HT-203-5

HTTR 設工認(第 2 回及び第 3 回)申請について

令和 2 年 7 月 14 日

日本原子力研究開発機構 大洗研究所

第 1.2 図 大洗研究所及びHTTR原子炉施設周辺の植生

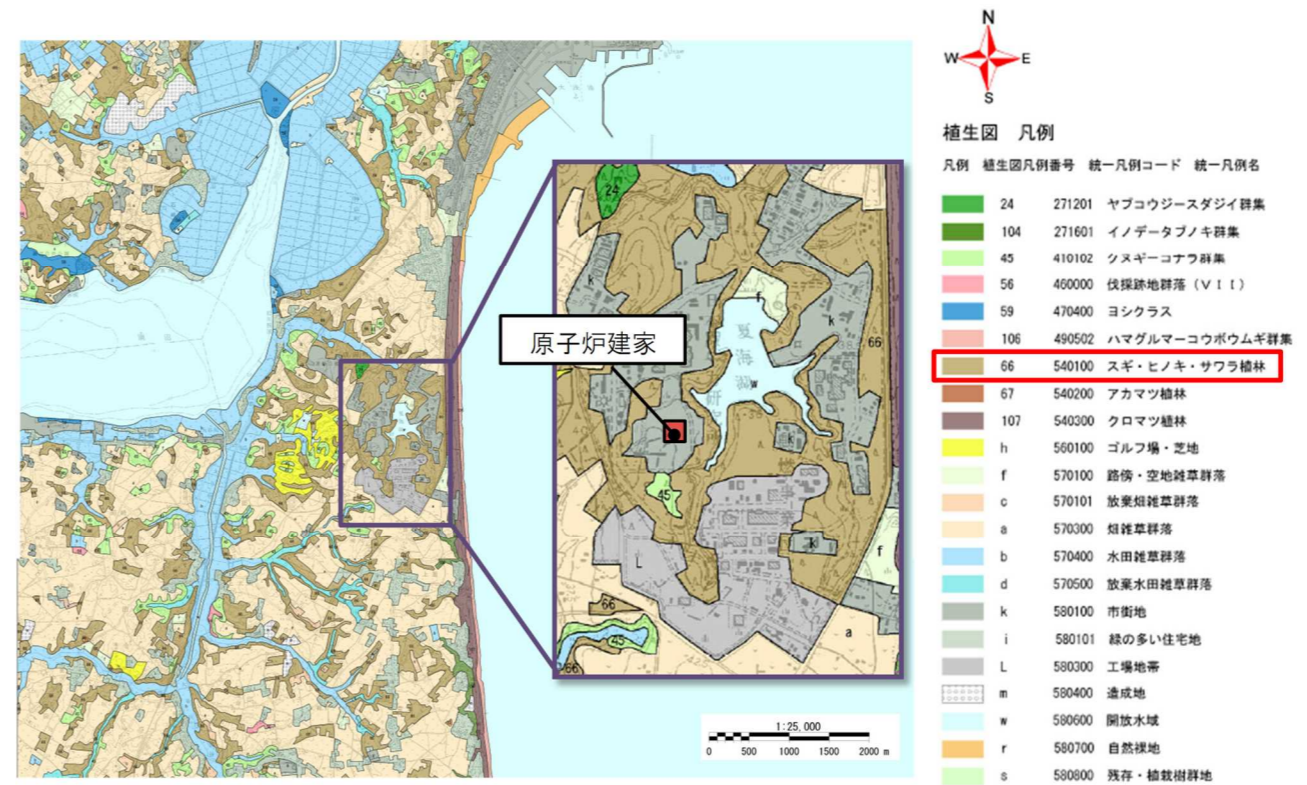
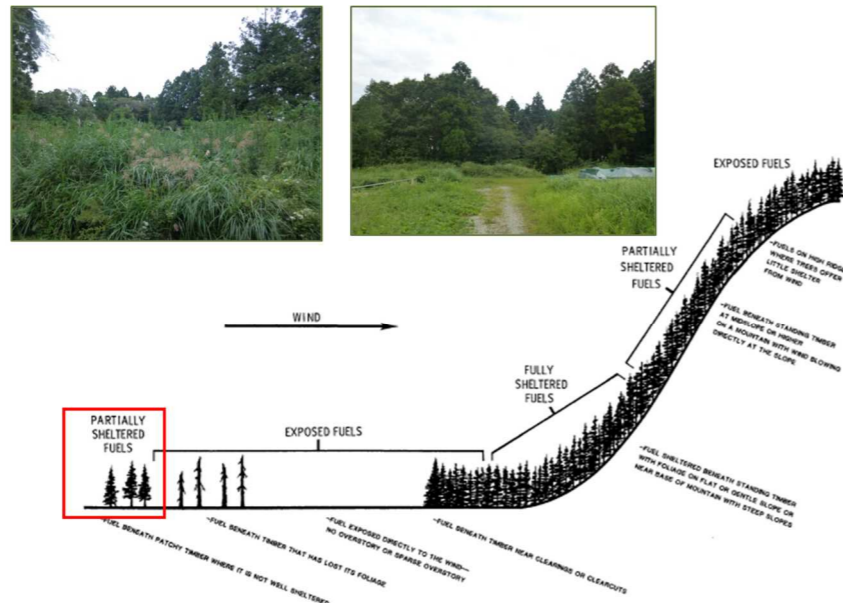
変更前 (R2.3.30 補正)	変更後	備考
<p>c. FARSITE の評価式で使用する物性値等の入力パラメータは、外部火災評価ガイドで引用している文献等を参考にする。</p> <p>d. H T T R 原子炉施設周辺の植生、地形については、植生図、国土地理院地形図を参考にするとともに、実際の樹種や生育状況について実地調査を行う。</p> <p>e. 地表火及び樹冠火の評価結果から、原子炉建家、使用済燃料貯蔵建家、冷却塔及び排気筒の外殻のコンクリート表面温度の評価を行う。</p> <p>f. 地表火及び樹冠火の評価で得られる火線強度から防火帯幅の評価を行う。</p> <p>g. 原子炉建家、使用済燃料貯蔵建家、冷却塔及び排気筒の危険距離の評価を行う。</p> <p>(2) 地形・植生・気象データ</p> <p>a. 地形条件の設定に当たっては国土地理院の基盤地図情報の中の標高データ及び実地調査により、ほぼ平地であることを確認した。評価においては全体の傾斜角を保守的に上向きに 5° とした。</p> <p>b. 資料、実地調査を行った結果、スギが主な植生であることを確認した(第 1.2 図)。</p> <p>c. 風速は、水戸気象台の観測データ(2004～2013 年)を調査し、最大風速(10 分間平均値、測定高さ約 15m)である 17.4 m/s(2013 年)を採用した。</p> <p>なお、本評価において Rothermel の延焼速度予測モデル⁽³⁾を用いるが、Rothermel モデルでの火炎中央部の高さの風速は、地形及び樹林の影響で上空の風速よりも遅くなるため、<u>地形及び植生を考慮し</u>、火炎中央部の高さの風速は最大風速の 0.3 倍⁽⁴⁾とした(第 1.3 図)。</p>	<p>c. FARSITE の評価式で使用する物性値等の入力パラメータは、外部火災評価ガイドで引用している文献等を参考にする。</p> <p>d. H T T R 原子炉施設周辺の植生、地形については、植生図、国土地理院地形図を参考にするとともに、実際の樹種や生育状況について実地調査を行う。</p> <p>e. 地表火及び樹冠火の評価結果から、原子炉建家、使用済燃料貯蔵建家、冷却塔及び排気筒の外殻のコンクリート表面温度の評価を行う。</p> <p>f. 地表火及び樹冠火の評価で得られる火線強度から防火帯幅の評価を行う。</p> <p>g. 原子炉建家、使用済燃料貯蔵建家、冷却塔及び排気筒の危険距離の評価を行う。</p> <p>(2) 地形・植生・気象データ</p> <p>a. 地形条件の設定に当たっては国土地理院の基盤地図情報の中の標高データ及び実地調査により、ほぼ平地であることを確認した。評価においては全体の傾斜角を保守的に上向きに 5° とした。</p> <p>b. 資料、実地調査を行った結果、スギが主な植生であることを確認した(第 1.2 図)。</p> <p>c. 風速は、水戸気象台の観測データ(2004～2013 年)を調査し、最大風速(10 分間平均値、測定高さ約 15m)である 17.4 m/s(2013 年)を採用した。</p> <p>なお、本評価において Rothermel の延焼速度予測モデル⁽³⁾を用いるが、Rothermel モデルでの火炎中央部の高さの風速は、地形及び樹林の影響で上空の風速よりも遅くなるため、<u>現地</u>の地形及び植生<u>から</u>、火炎中央部の高さの風速は最大風速の 0.3 倍⁽⁴⁾とした(第 1.3 図)。</p>	<p>表現の明確化</p>

図 3-1 構内一斉放送設備の設置場所

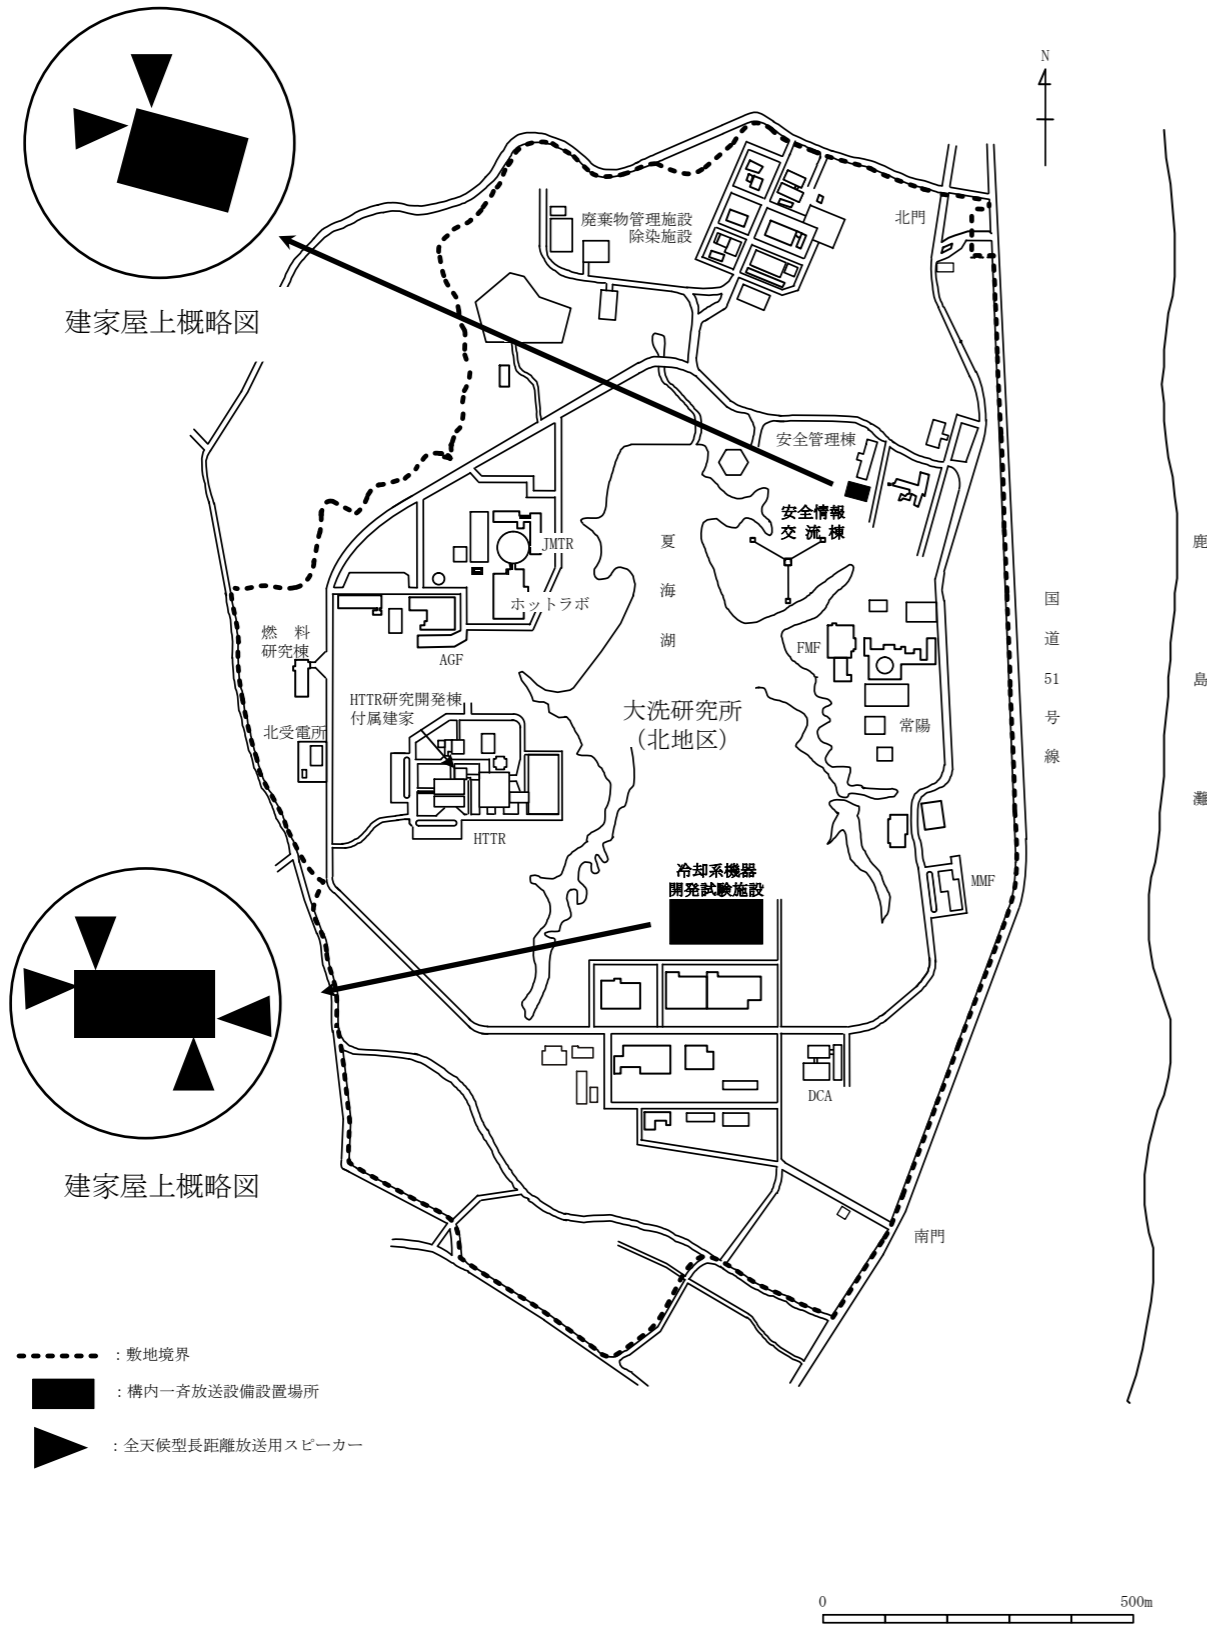
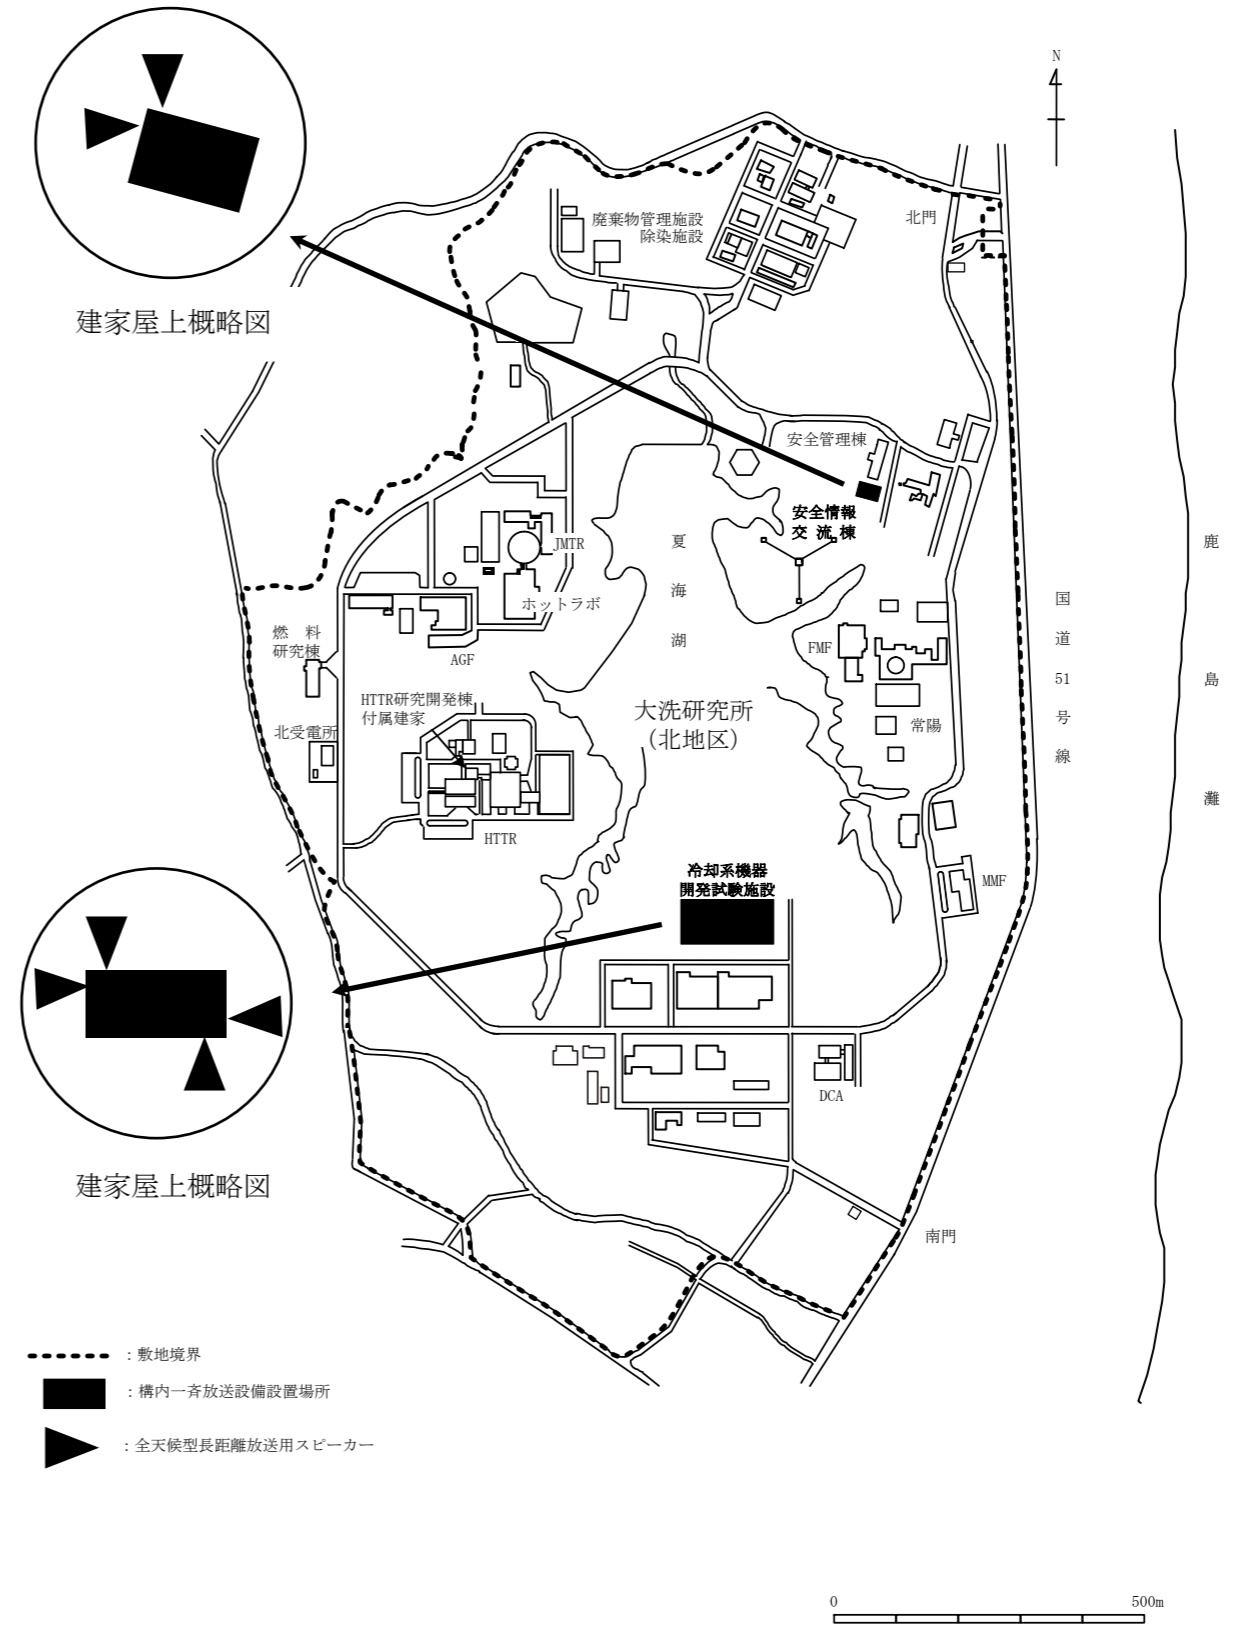
変更なし

図 3-2 構内一斉放送設備の系統図

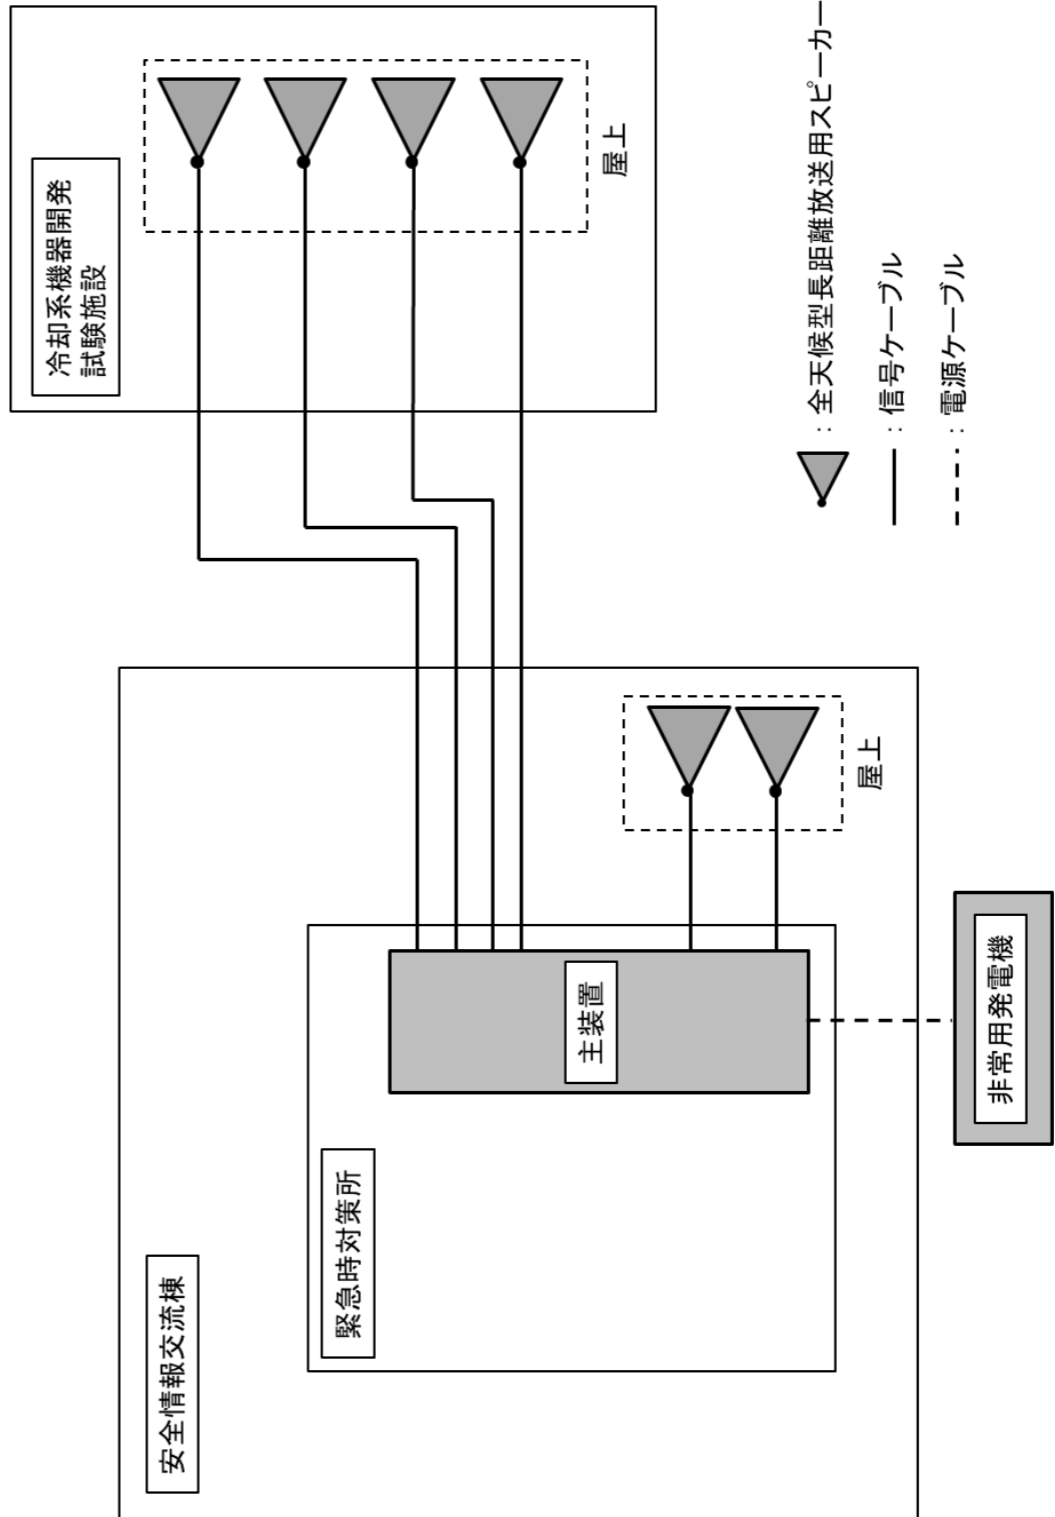
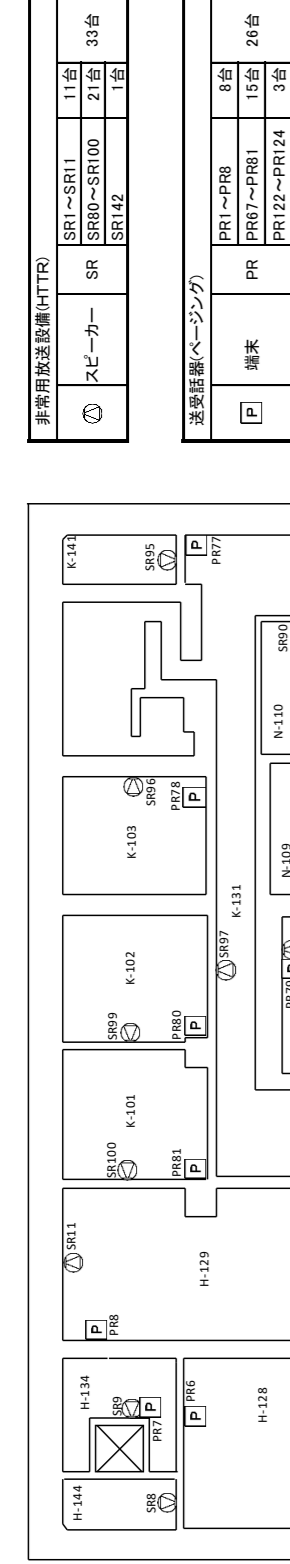
変更前 (H31. 4. 25 申請)	変更後	備考
	 <p>△：全天候型長距離放送用スピーカー —：信号ケーブル ---：電源ケーブル</p>	備考 構内一斉放送設備の系統図を明記
